| | **5/7.8.1 – REVIZIJA PROJEKTA INFORMACIONO-KOMUNIKACIONOG SISTEMA-SISTEM OZVUČENJA** |
| **Objekat:** | Pruga Beograd - Subotica državna granica (Kelebija), DEONICA PRUGE NOVI SAD - SUBOTICA - DRŽAVNA GRANICA (KELEBIJA), u Novom Sadu, Kisaču, Stepanovićevu, Zmajevu, Vrbasu, Lovćencu, Malom Iđošu, Bačkoj Topoli, Žedniku, Naumovićevu i Subotici , K.O. Novi Sad I, K.O. Novi Sad IV, K.O. Kisač, K.O. Rumenka, K.O. Stepanovićevo , K.O. Čenej, K.O. Bačko Dobro Polje, K.O. Vrbas, K.O. Vrbas - grad, K.O. Zmajevo , K.O. Kucura, K.O. Lovćenac, K.O. Mali Iđoš, K.O. Feketić, K.O. Bačka Topola , K.O. Bačka Topola - Grad, K.O. Mali Beograd, K.O. Bikovo, K.O. Donji Grad, K.O. Žednik , K.O. Novi Grad, K.O. Palić, K.O. Stari Grad, na katastarskim parcelama prema spisku priloženom u Glavnoj svesci |
| **Vrsta tehničke dokumentacije:** | PZI Projekat za izvođenje |
| **Oznaka i naziv dela projekta:** | **5/7.8 – Revizija projekta informaciono-komunikacionih sistema – sistem ozvučenja, lokacija Stepanovićevo** |

R=
A=
A=
TKO-2
3xK3.1+3xK3.6
КАН
3xK3.1+3xK3.6
КАН
TKO-1
TKO-3
6xK3.1+6xK3.6
КАН
-0.31
83.02
-0.31
83.02
Ул.Бошка Бухе

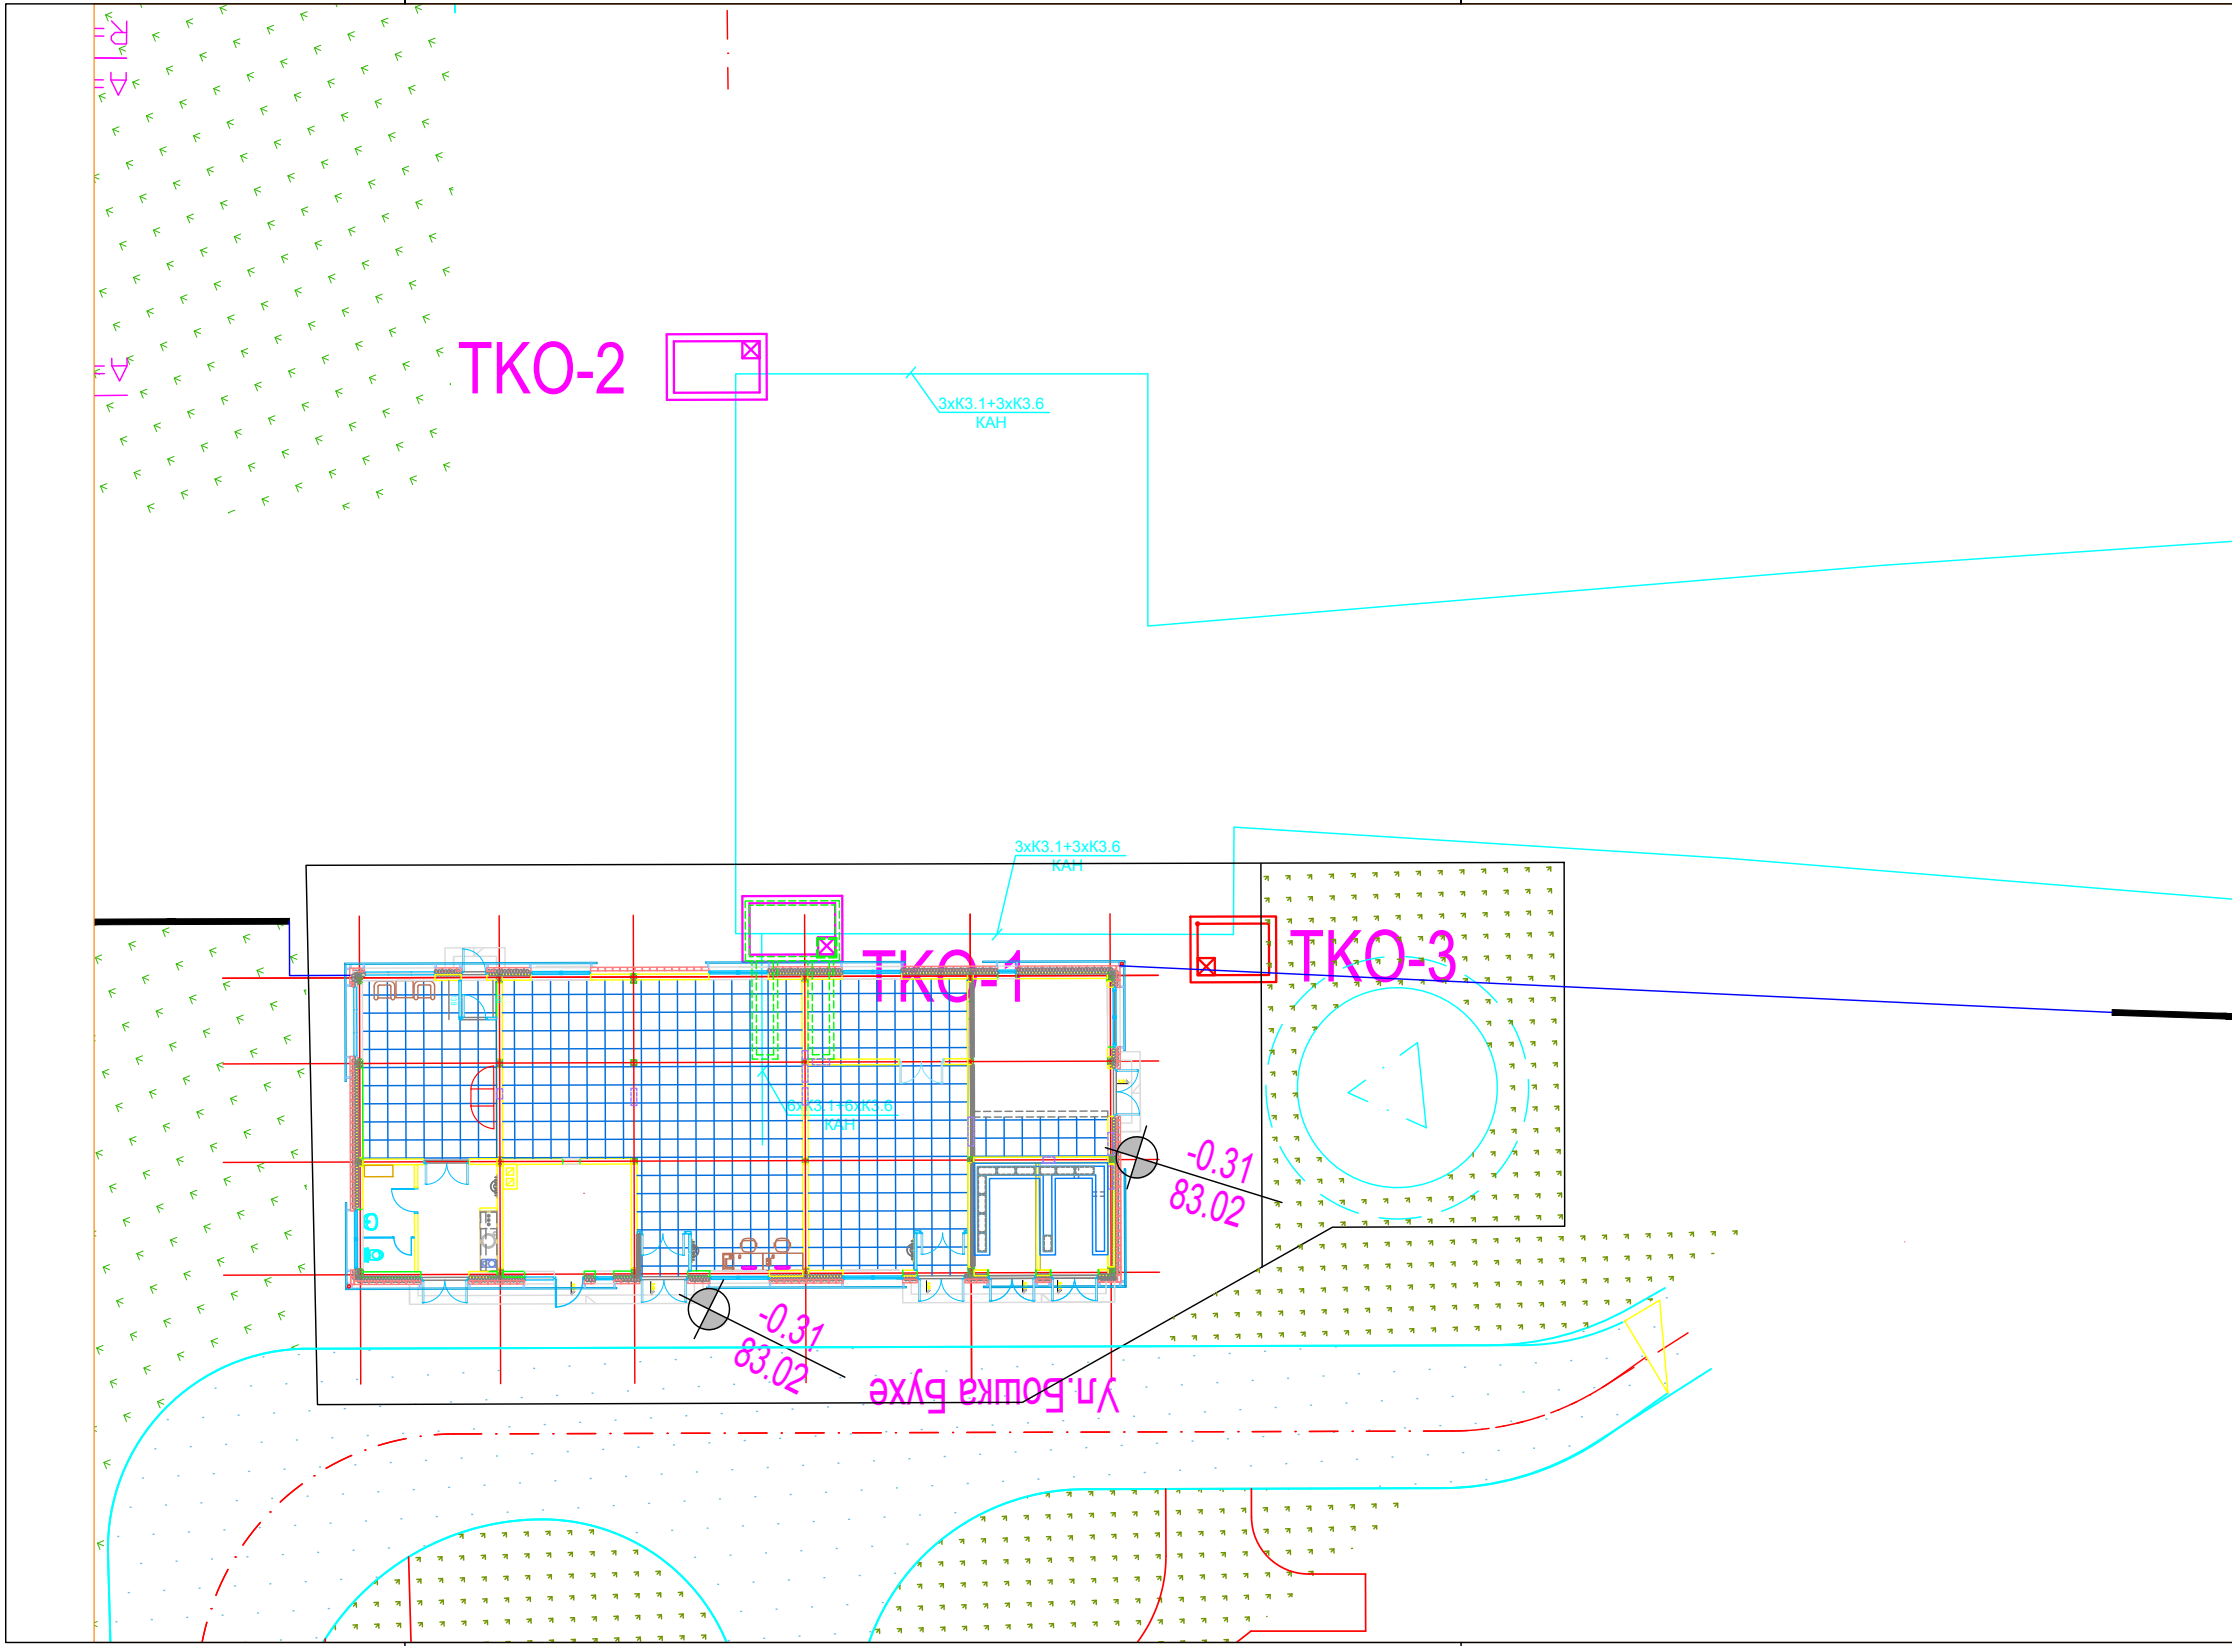
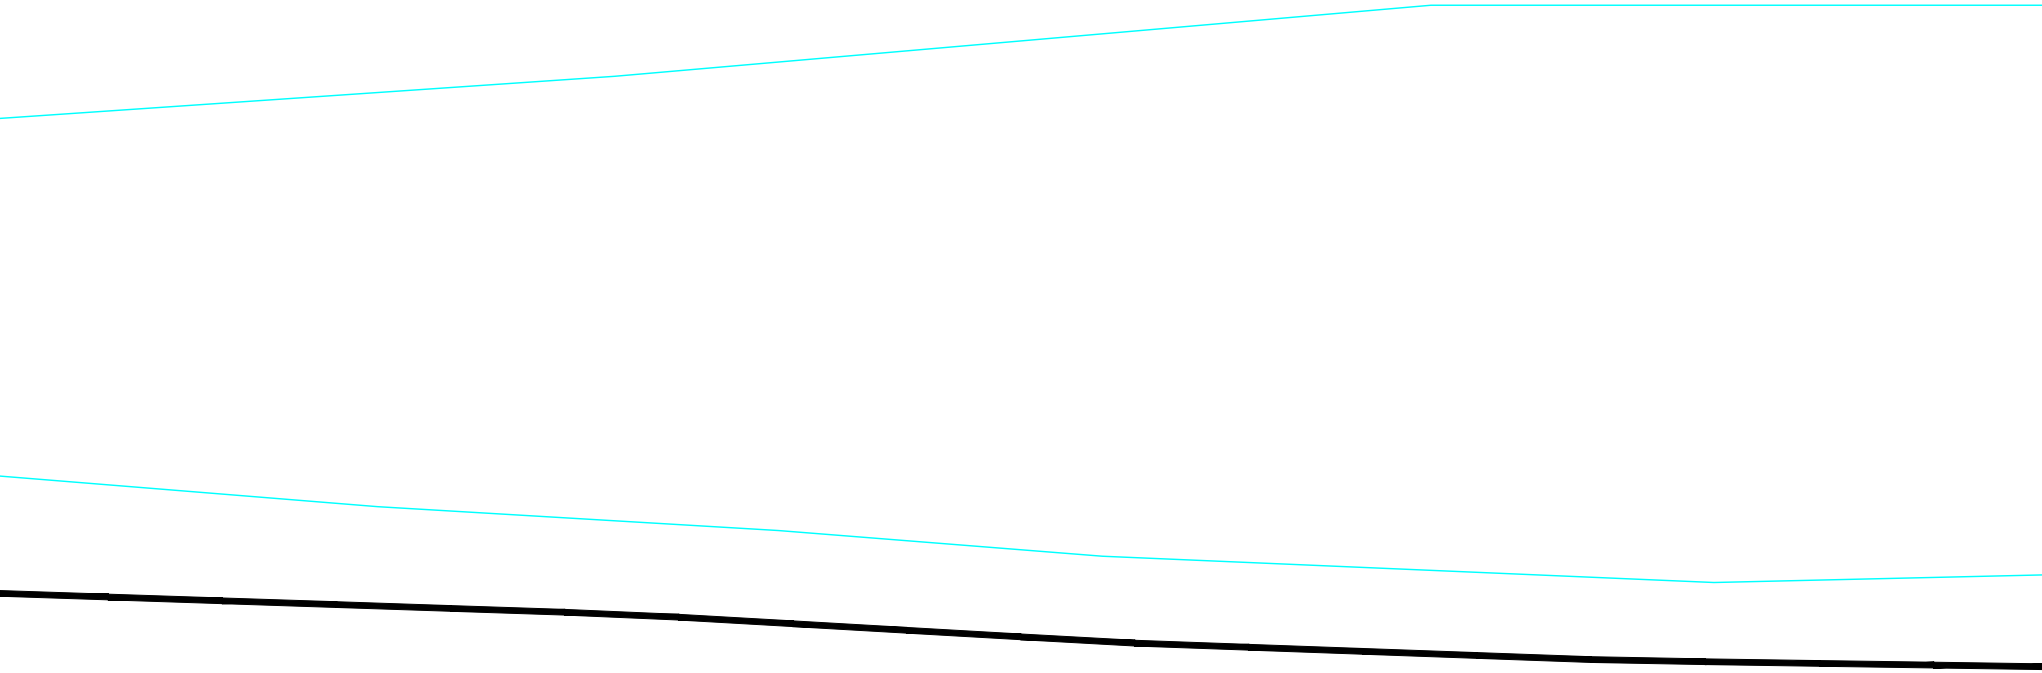
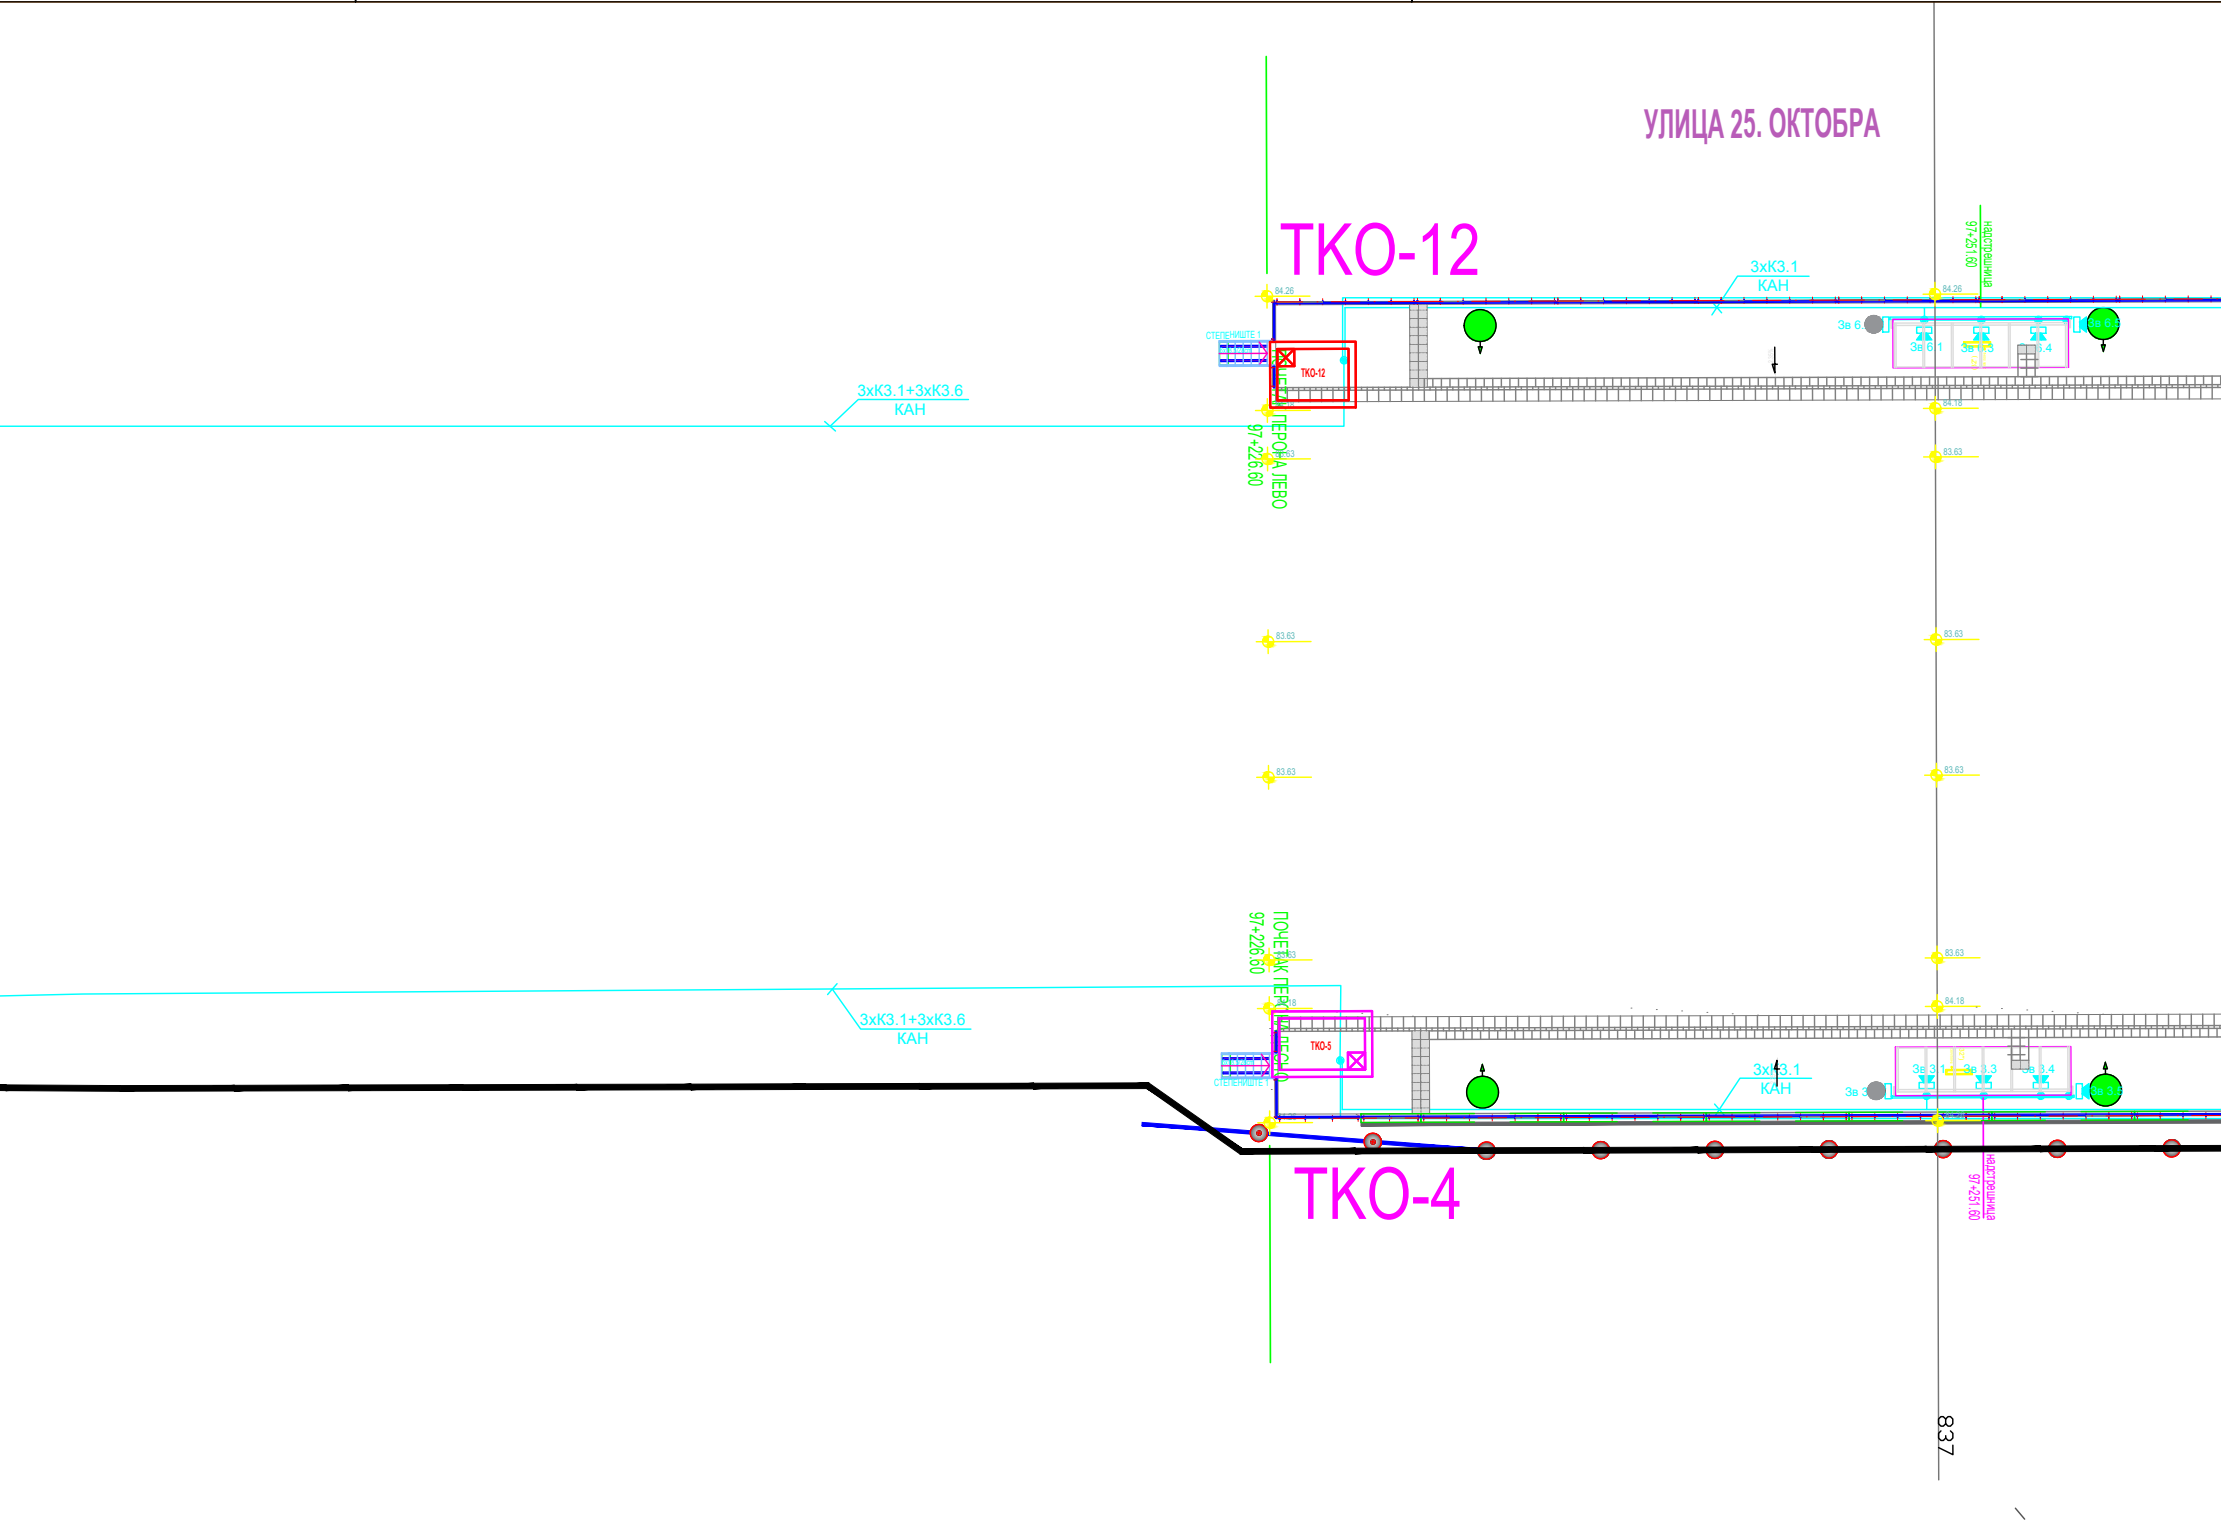
- Sve zvučnike tipa Bosch LBC 3210 postavljene horizontalno ispod nadstrešnice „kućica“ na peronima demontirati ili isključiti sa dovod signala. Ukupno na objektu ima 12 postavljenih „kućica“, odnosno potrebno je demontirati 12 zvučnika tipa Bosch LBC 3210.

- Sve zvučnike koji su postavljeni na stubovima „kućica“ sa spoljne strane, okrenuti ka peronima i podesiti tako da rade u režimu pojačanja 0 dB (60 W).

- Sve zvučnike postavljene sa unutrašnjih strana „kućica“, na stubovima podesiti tako da rade u režimu pojačanja -6 dB (15 W).
- Ostaviti postojeća podešavanja digitalne obrade signala u sistemu za ozvučavanje i obaveštavanje (high pass filter sa početnom frekvencijom od 330 Hz i karakteristikom uspona od 12 dB/oktavi i low pass filter sa frekvencijom odsecanja na 6800 Hz i karakteristikom opadanja od 12 dB/oktavi).

Na crtežu 01 u u grafičkom prilogu data je dispozicija zvučnika na peronima železničke stanice u novoprojektovanom stanju. Na crtežu 02 u grafičkom prilogu je data jednopolna šema sistema razglasa na lokaciji Stepanovićevo u novoprojektovanom stanju.
